# Schulzentrum Uelzen Süd mit Kreissonderschule

# Schulzentrum Uelzen Süd mit Kreissonderschule

(Engerer Wettbewerb, Bez. Hannover)

Bei diesem Wettbewerb wurde ein quantitatives Bewertungsverfahren mit Punktbewertung angewendet. Zusätzlich wurden die einzelnen Arbeiten in einzelnen Prüfgruppen verbal beurteilt. Dabei fällt auch die bei anderen Wettbewerben festzustellende mangelnde Differenzierung im Bereich der Gestaltung auf. Auch ist zu fragen, ob die Prüfgruppe Gestaltung mit 10 von 100 Wichtigkeitspunkten nicht unterbewertet ist. Joe

- 1 Modellfoto.
- 2 Grundriß Ebene 42,50/44,50.
- 3 Grundriß Ebene 44,50-46,50 sowie Schnitt 3-3.

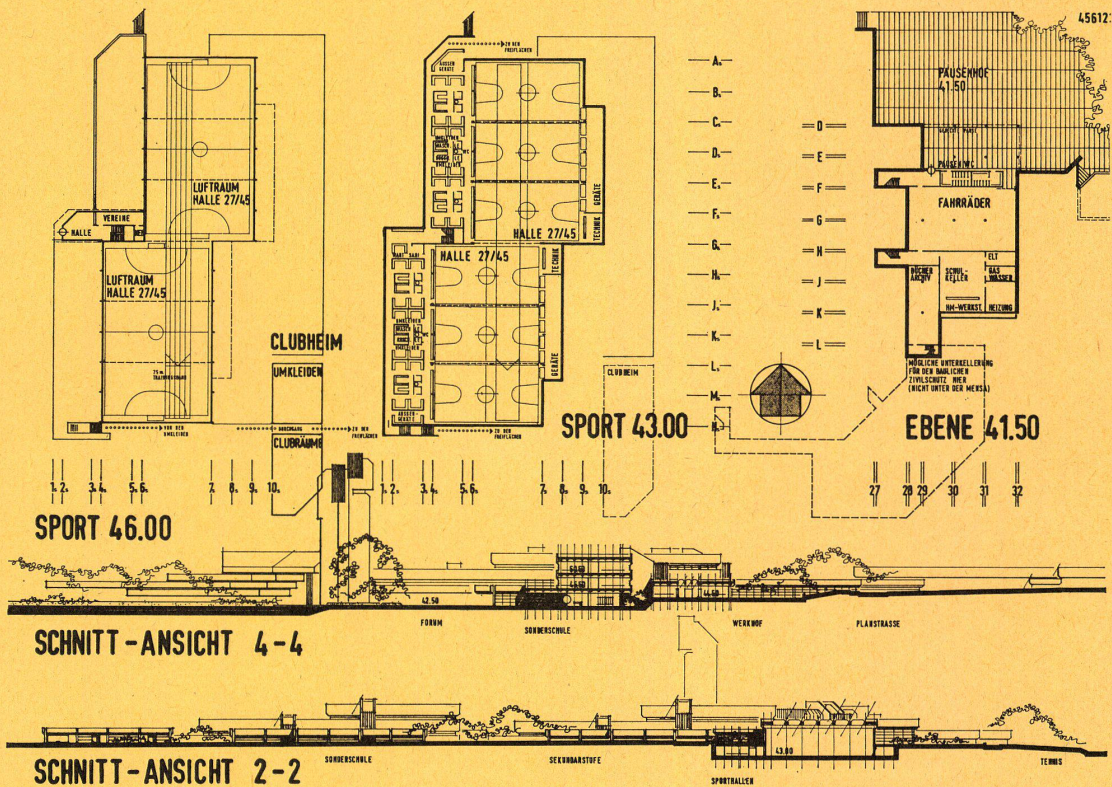
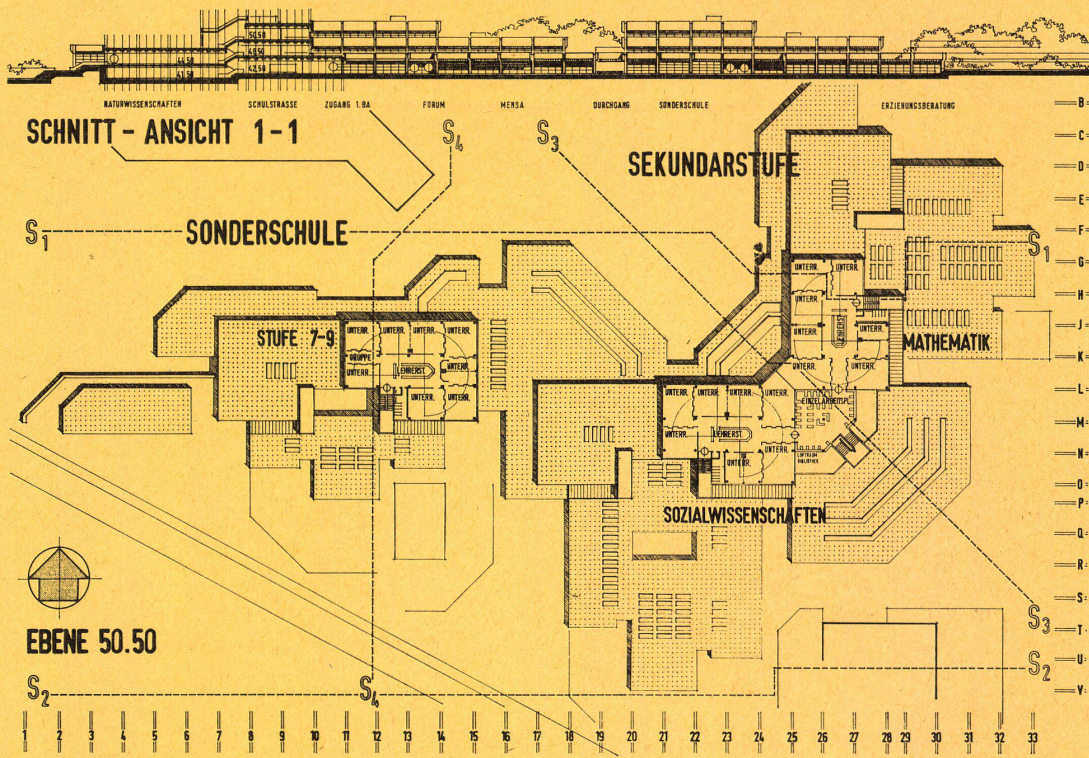
1 Funktion  
1.1-1.13 Städtebauliche Funktion  
Mehrere gut dimensionierte Fußwegbeziehungen aus der Stadt führen durch ein Forum zur Schule. Sie gehen ohne Komplikationen in den Ost-West-Grünzug über, während die Führung zum Königsberg räumlich nicht befriedigt, insbesondere ist der an sich gute Gedanke, den Weg durch die Schulanlage zu führen, nicht genügend realistisch durchdacht worden. Die Stauseeffläche ist in Größe und Form symbolisch, jedoch fraglich in der Durchführbarkeit. Gute Raumbildung durch Baumpflanzungen.

Die winkelförmige Gebäudeform öffnet sich lobenswert zur Stadt und schafft dadurch eindeutige Eingangslösungen für die Schulanlage. Erschließung und Parken wird mit einer kurzen Straßbenutzung gut bewältigt.

Die Sportflächen liegen richtig und flächensparend im Gelände, jedoch wird die große Entfernung der Mehrkampfanlage von der Schule bemängelt.

1.21 Erschließungssystem I. Ordnung und Zuordnung der Bereiche  
Durch die Winkelform der Schulstraße sehr kurze Wege, dabei hinreichend in der Erschließung. Innere Erschließung Sonderschule sehr gut.

In der Zuordnung der Bereiche sehr gut bis auf die etwas periphere Lage der Verwaltung und Erreichbarkeit der Bibliothek für die öffentliche Nutzung.

AUB: Die Räume des allgemeinen Unterrichtsbereiches sind richtig gruppiert, jedoch sind vier allgemeine Unterrichtsräume ohne seitlichen Ausblick. Die Sprachlabore liegen 1/2 Geschöß gegenüber den Sprachbereichen versetzt. Die allgemeinen Unterrichtsbereiche der Sonderschule gut.

1.2.2.2 FB: Naturwissenschaftlicher Unterrichtsbereich sehr gut. Musik-technischer Unterrichtsbereich bis auf einen gefangenen Werkraum gut. Die Kombination des großen Musikraumes mit dem großen Forum ist wegen der akustischen Beeinträchtigung nicht praktikabel.

1.2.2.3 GB: Forum, Mensa und Kommunikationsbereich sehr gut nutzbar. Die Vielzahl der Eingänge (Aufsicht) wertet die sonst gute Nutzbarkeit der Bibliothek ab.

1.2.2.4 SP: Im Sportbereich fehlen die Lehrerarbeitsräume. Die Geräteräume sind zwei Hallenteilen nicht günstig zugeordnet.

1.2.2.4 LV: Im Lehrer- und Verwaltungsbereich ist die Lage der Lehrerkubzone zu ablegen.

1.2.2.5 WC+GA: Garderoben in Lage und Maß richtig, Toiletten ausreichend, jedoch nicht schwerpunktmäßig richtig angeordnet (zuwenig auf den Gemeinschaftsbereich konzentriert).

Funktionsfähigkeit des 1. Bauabschnittes ist gewährleistet, bei Errichtung des 2. Bauabschnittes sind stärkere Störungen zu erwarten. Erweiterungsmöglichkeit nur in den fachgebundenen Unterrichtsbereichen gegeben.

Regelhaftes Konstruktionssystem bei einem großen Anteil von Sonderbauteilen. Auf die Topographie ist nur zum Teil eingegangen. Rastertrennung gegeben.

Erheblicher Aufwand im bauabschnittsweisen Erstellen. Raumgruppierung und Raumtiefe verlangen luft- und beleuchtungstechnische Anlagen in vertretbarem Umfang.

Relation der Bruttogeschosßfläche zur Programmfäche: Schulzentrum: 1,58 - Sonderschule 1,76.

Die Gliederung der Gesamtanlage in einen sich deutlich abzeichnenden Hauptbaukörper, in einen 2. Baukörper für die Sonderschule und einen 3. Baukörper für den Sportteil ist gut ausgewogen. Das wird unterstützt durch die Winkelanordnung der Gesamtanlage und durch die Schaffung von sehr guten Außenräumen.

Die Beziehung Innen- und Außenraum und die Innenraumgestaltung entsprechen dieser hohen gestalterischen Qualität.

Der 1. Bauabschnitt ist trotz der damit verbundenen Trennung der Baukörper gestalterisch gut möglich.

8  
Grundriß Eingangsebenen -0,50 / ± 0,00 / +0,50 / +4,00  
1:1500.

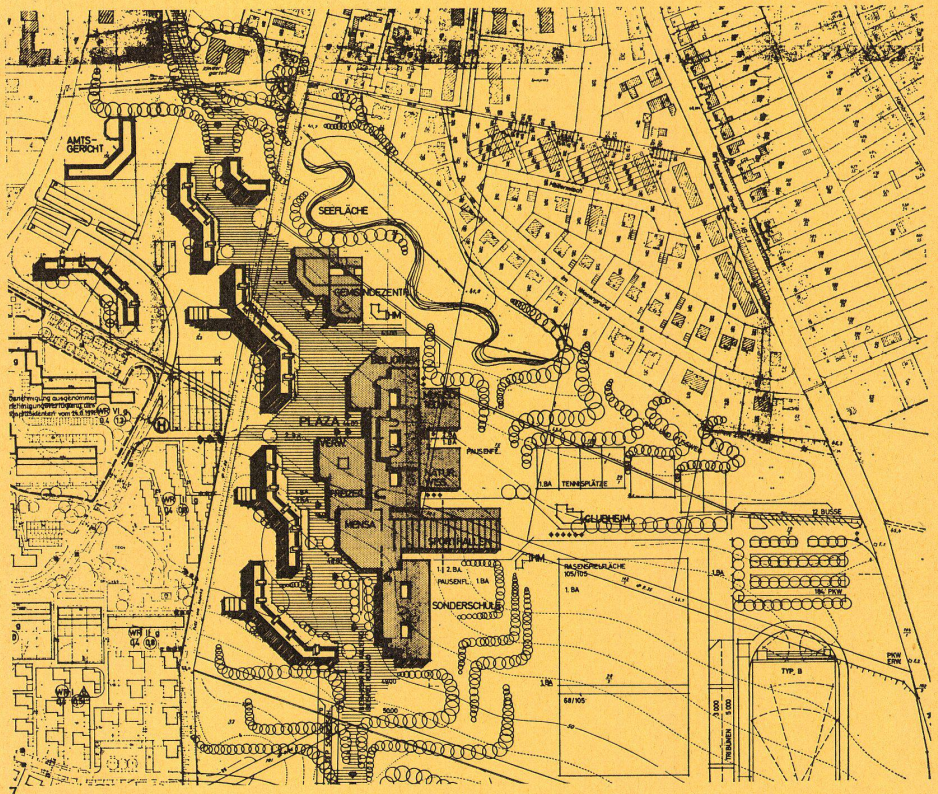
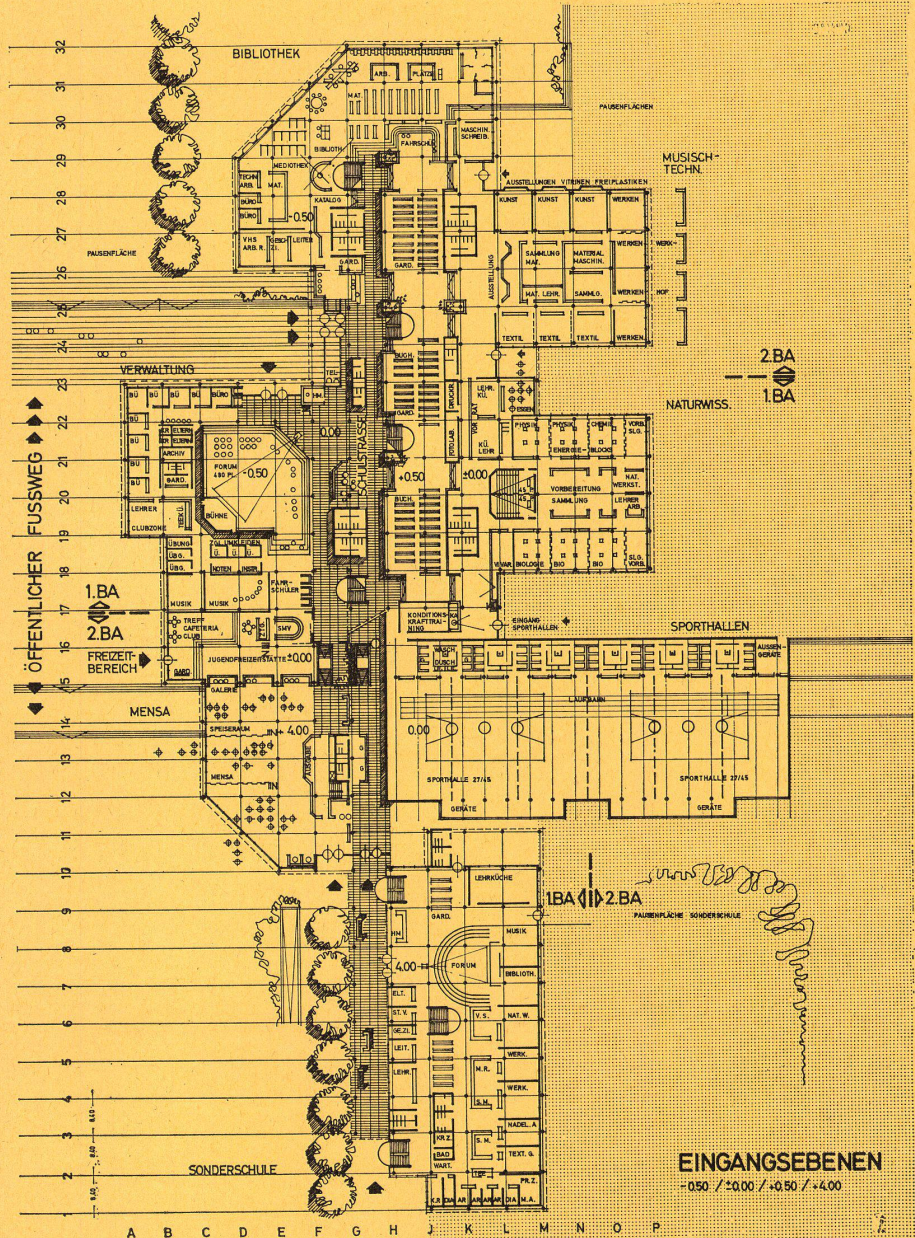
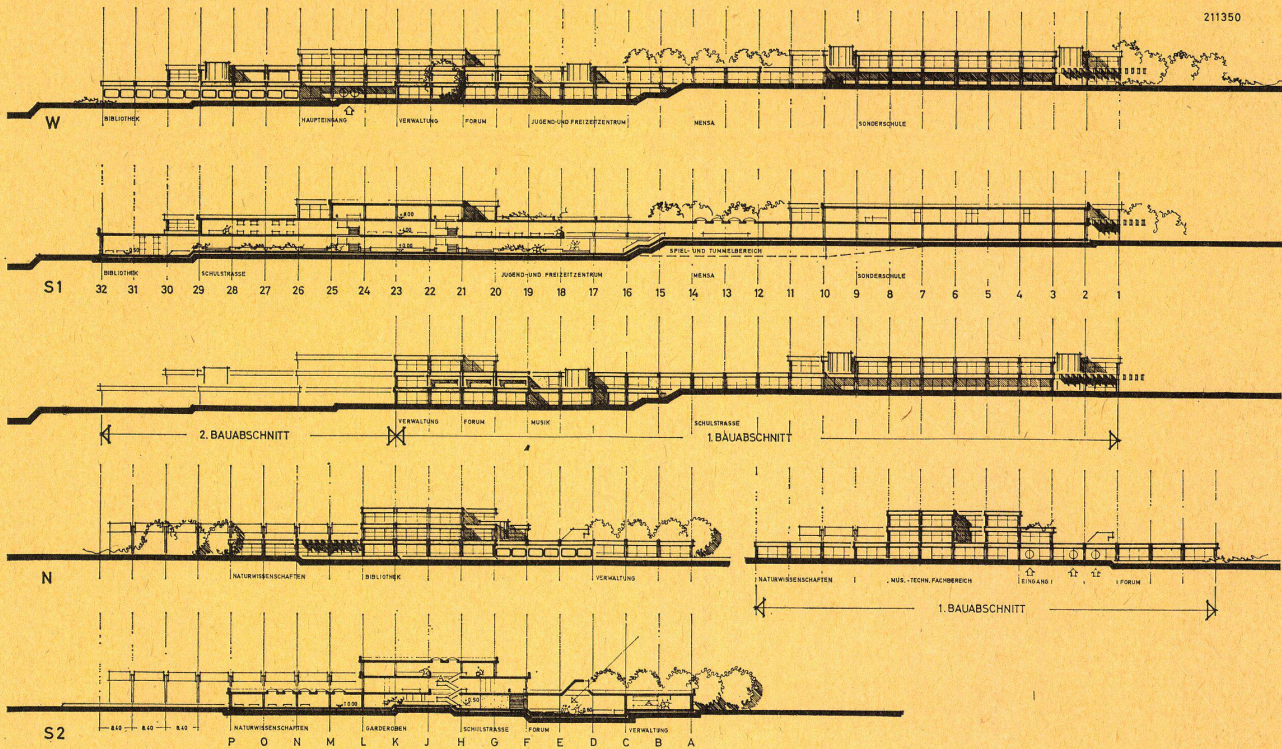
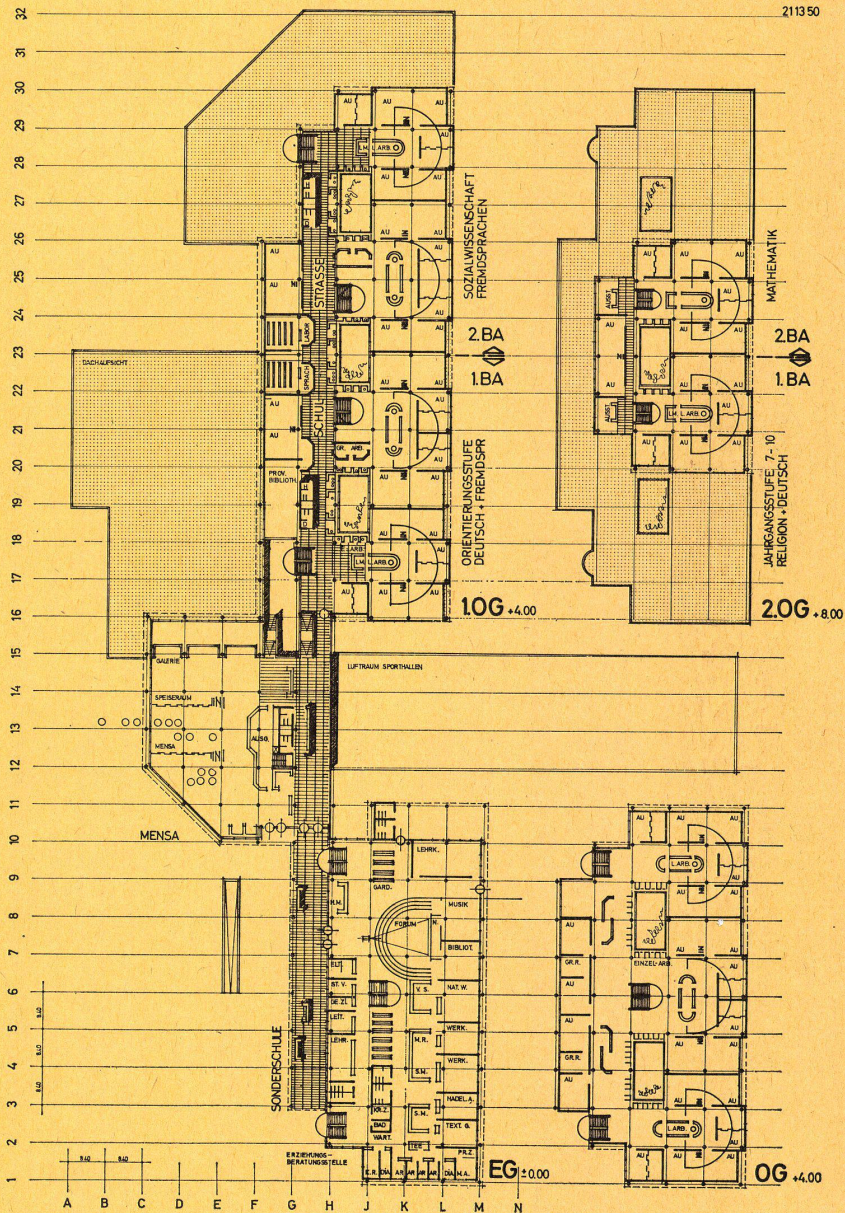
Der breite, insgesamt überdimensionierte städtische Fußgängerbereich von der Stadt bis zur Schule, von dort aus mit formalistischer Landschaftsgestaltung zum Königsberg führend, kann nur im Grundsatz überzeugen. Der Ost-West-Grünzug ist richtig, die Seefläche übersetzt. Beziehungen zur Schulfreifläche sind vorhanden. Der langgestreckte Baukörper der Schule birgt die Gefahr der Abriegelung in sich.

Fahrschließung und Parkplätze liegen zu weit entfernt. Zusätzliche Bushaltestellen des öffentlichen Nahverkehrs sind unrealistisch für die Schulerschließung. Parkplätze für den Sport nicht ausreichend. Die Zugänglichkeit der Schule von Osten her (70% der Schüler) ist nicht gelöst. Die Lage der Sportplätze bringt einen unnötigen Eingriff in das Relief. Ihre Entfernung zur Schule ist ungenügend. Die Raumbildung ist vernachlässigt.

Klare, vertikal gestaffelte, wenn auch etwas langgezogene Schulstraße mit richtig gelegenen Schwerpunkten und guter Lage der der Öffentlichkeit dienenden Bereiche zur öffentlichen Straße hin. Gute Zuordnung der Bereiche bei teilweiser Inkaufnahme von längeren Wegen, insbesondere zum Bibliotheksbereich.

1.2.2.1 AUB: gut, jedoch teilweise in der Eingangszone unterdimensioniert.

1.2.2.2 FB: sehr gut, bis auf die etwas abseitige Lage von Druckraum und Fotolabor.

1.2.2.3 GB: Gemeinschafts- und Freizeitbereich insgesamt sehr gut.

1.2.2.4 SP: Erschließung der Sporthallen zu eng, Zuordnung der Geräteräume zu zwei Sporthallenteilen ungünstig, Verbindung von den Umkleide- zu den Sportfreiflächenanlagen umwegig.

1.2.2.5 LV: Lehrerklubzone hinter Verwaltungsbereich ungünstig erschlossen.

1.2.2.6 WC+GA: sehr gut

Funktionsfähigkeit des 1. Bauabschnittes gut, Errichtung des 2. Bauabschnittes mit nur geringen Störungen möglich.

Erweiterbarkeit in den Fachbereichen, im Sportbereich und in der Sonderschule gut gegeben.

Systematik des Konstruktionssystems konsequent, Trennung von Roh- und Ausbauraster gut.

Der Entwurf geht nicht genügend auf die Topographie ein. Bauabschnittsweise Erstellung mit vertretbarem Aufwand möglich.

Orientierung eines wesentlichen Teils der Unterrichtsräume nach Osten ist raumklimatisch problematisch. Relation der Bruttogeschosßfläche zur Programmfäche: Schulzentrum: 2,18 – Sonderschule: 2,27.

Die in einem Baukörper zusammengefaßte Schulanlage ist horizontal und vertikal gut gegliedert.

Die innere Gestaltung entspricht der klaren und konsequenten Lösung. Der Verfasser ist mit der sehr langen Schulstraße gut fertig geworden.

Innen- und Außenbezüge gut gelöst.

Der 1. Bauabschnitt ist vertretbar.

Mit der Relation der Bruttogeschosßfläche zur Sollprogrammfläche liegt diese Arbeit an ungünstigster Stelle.
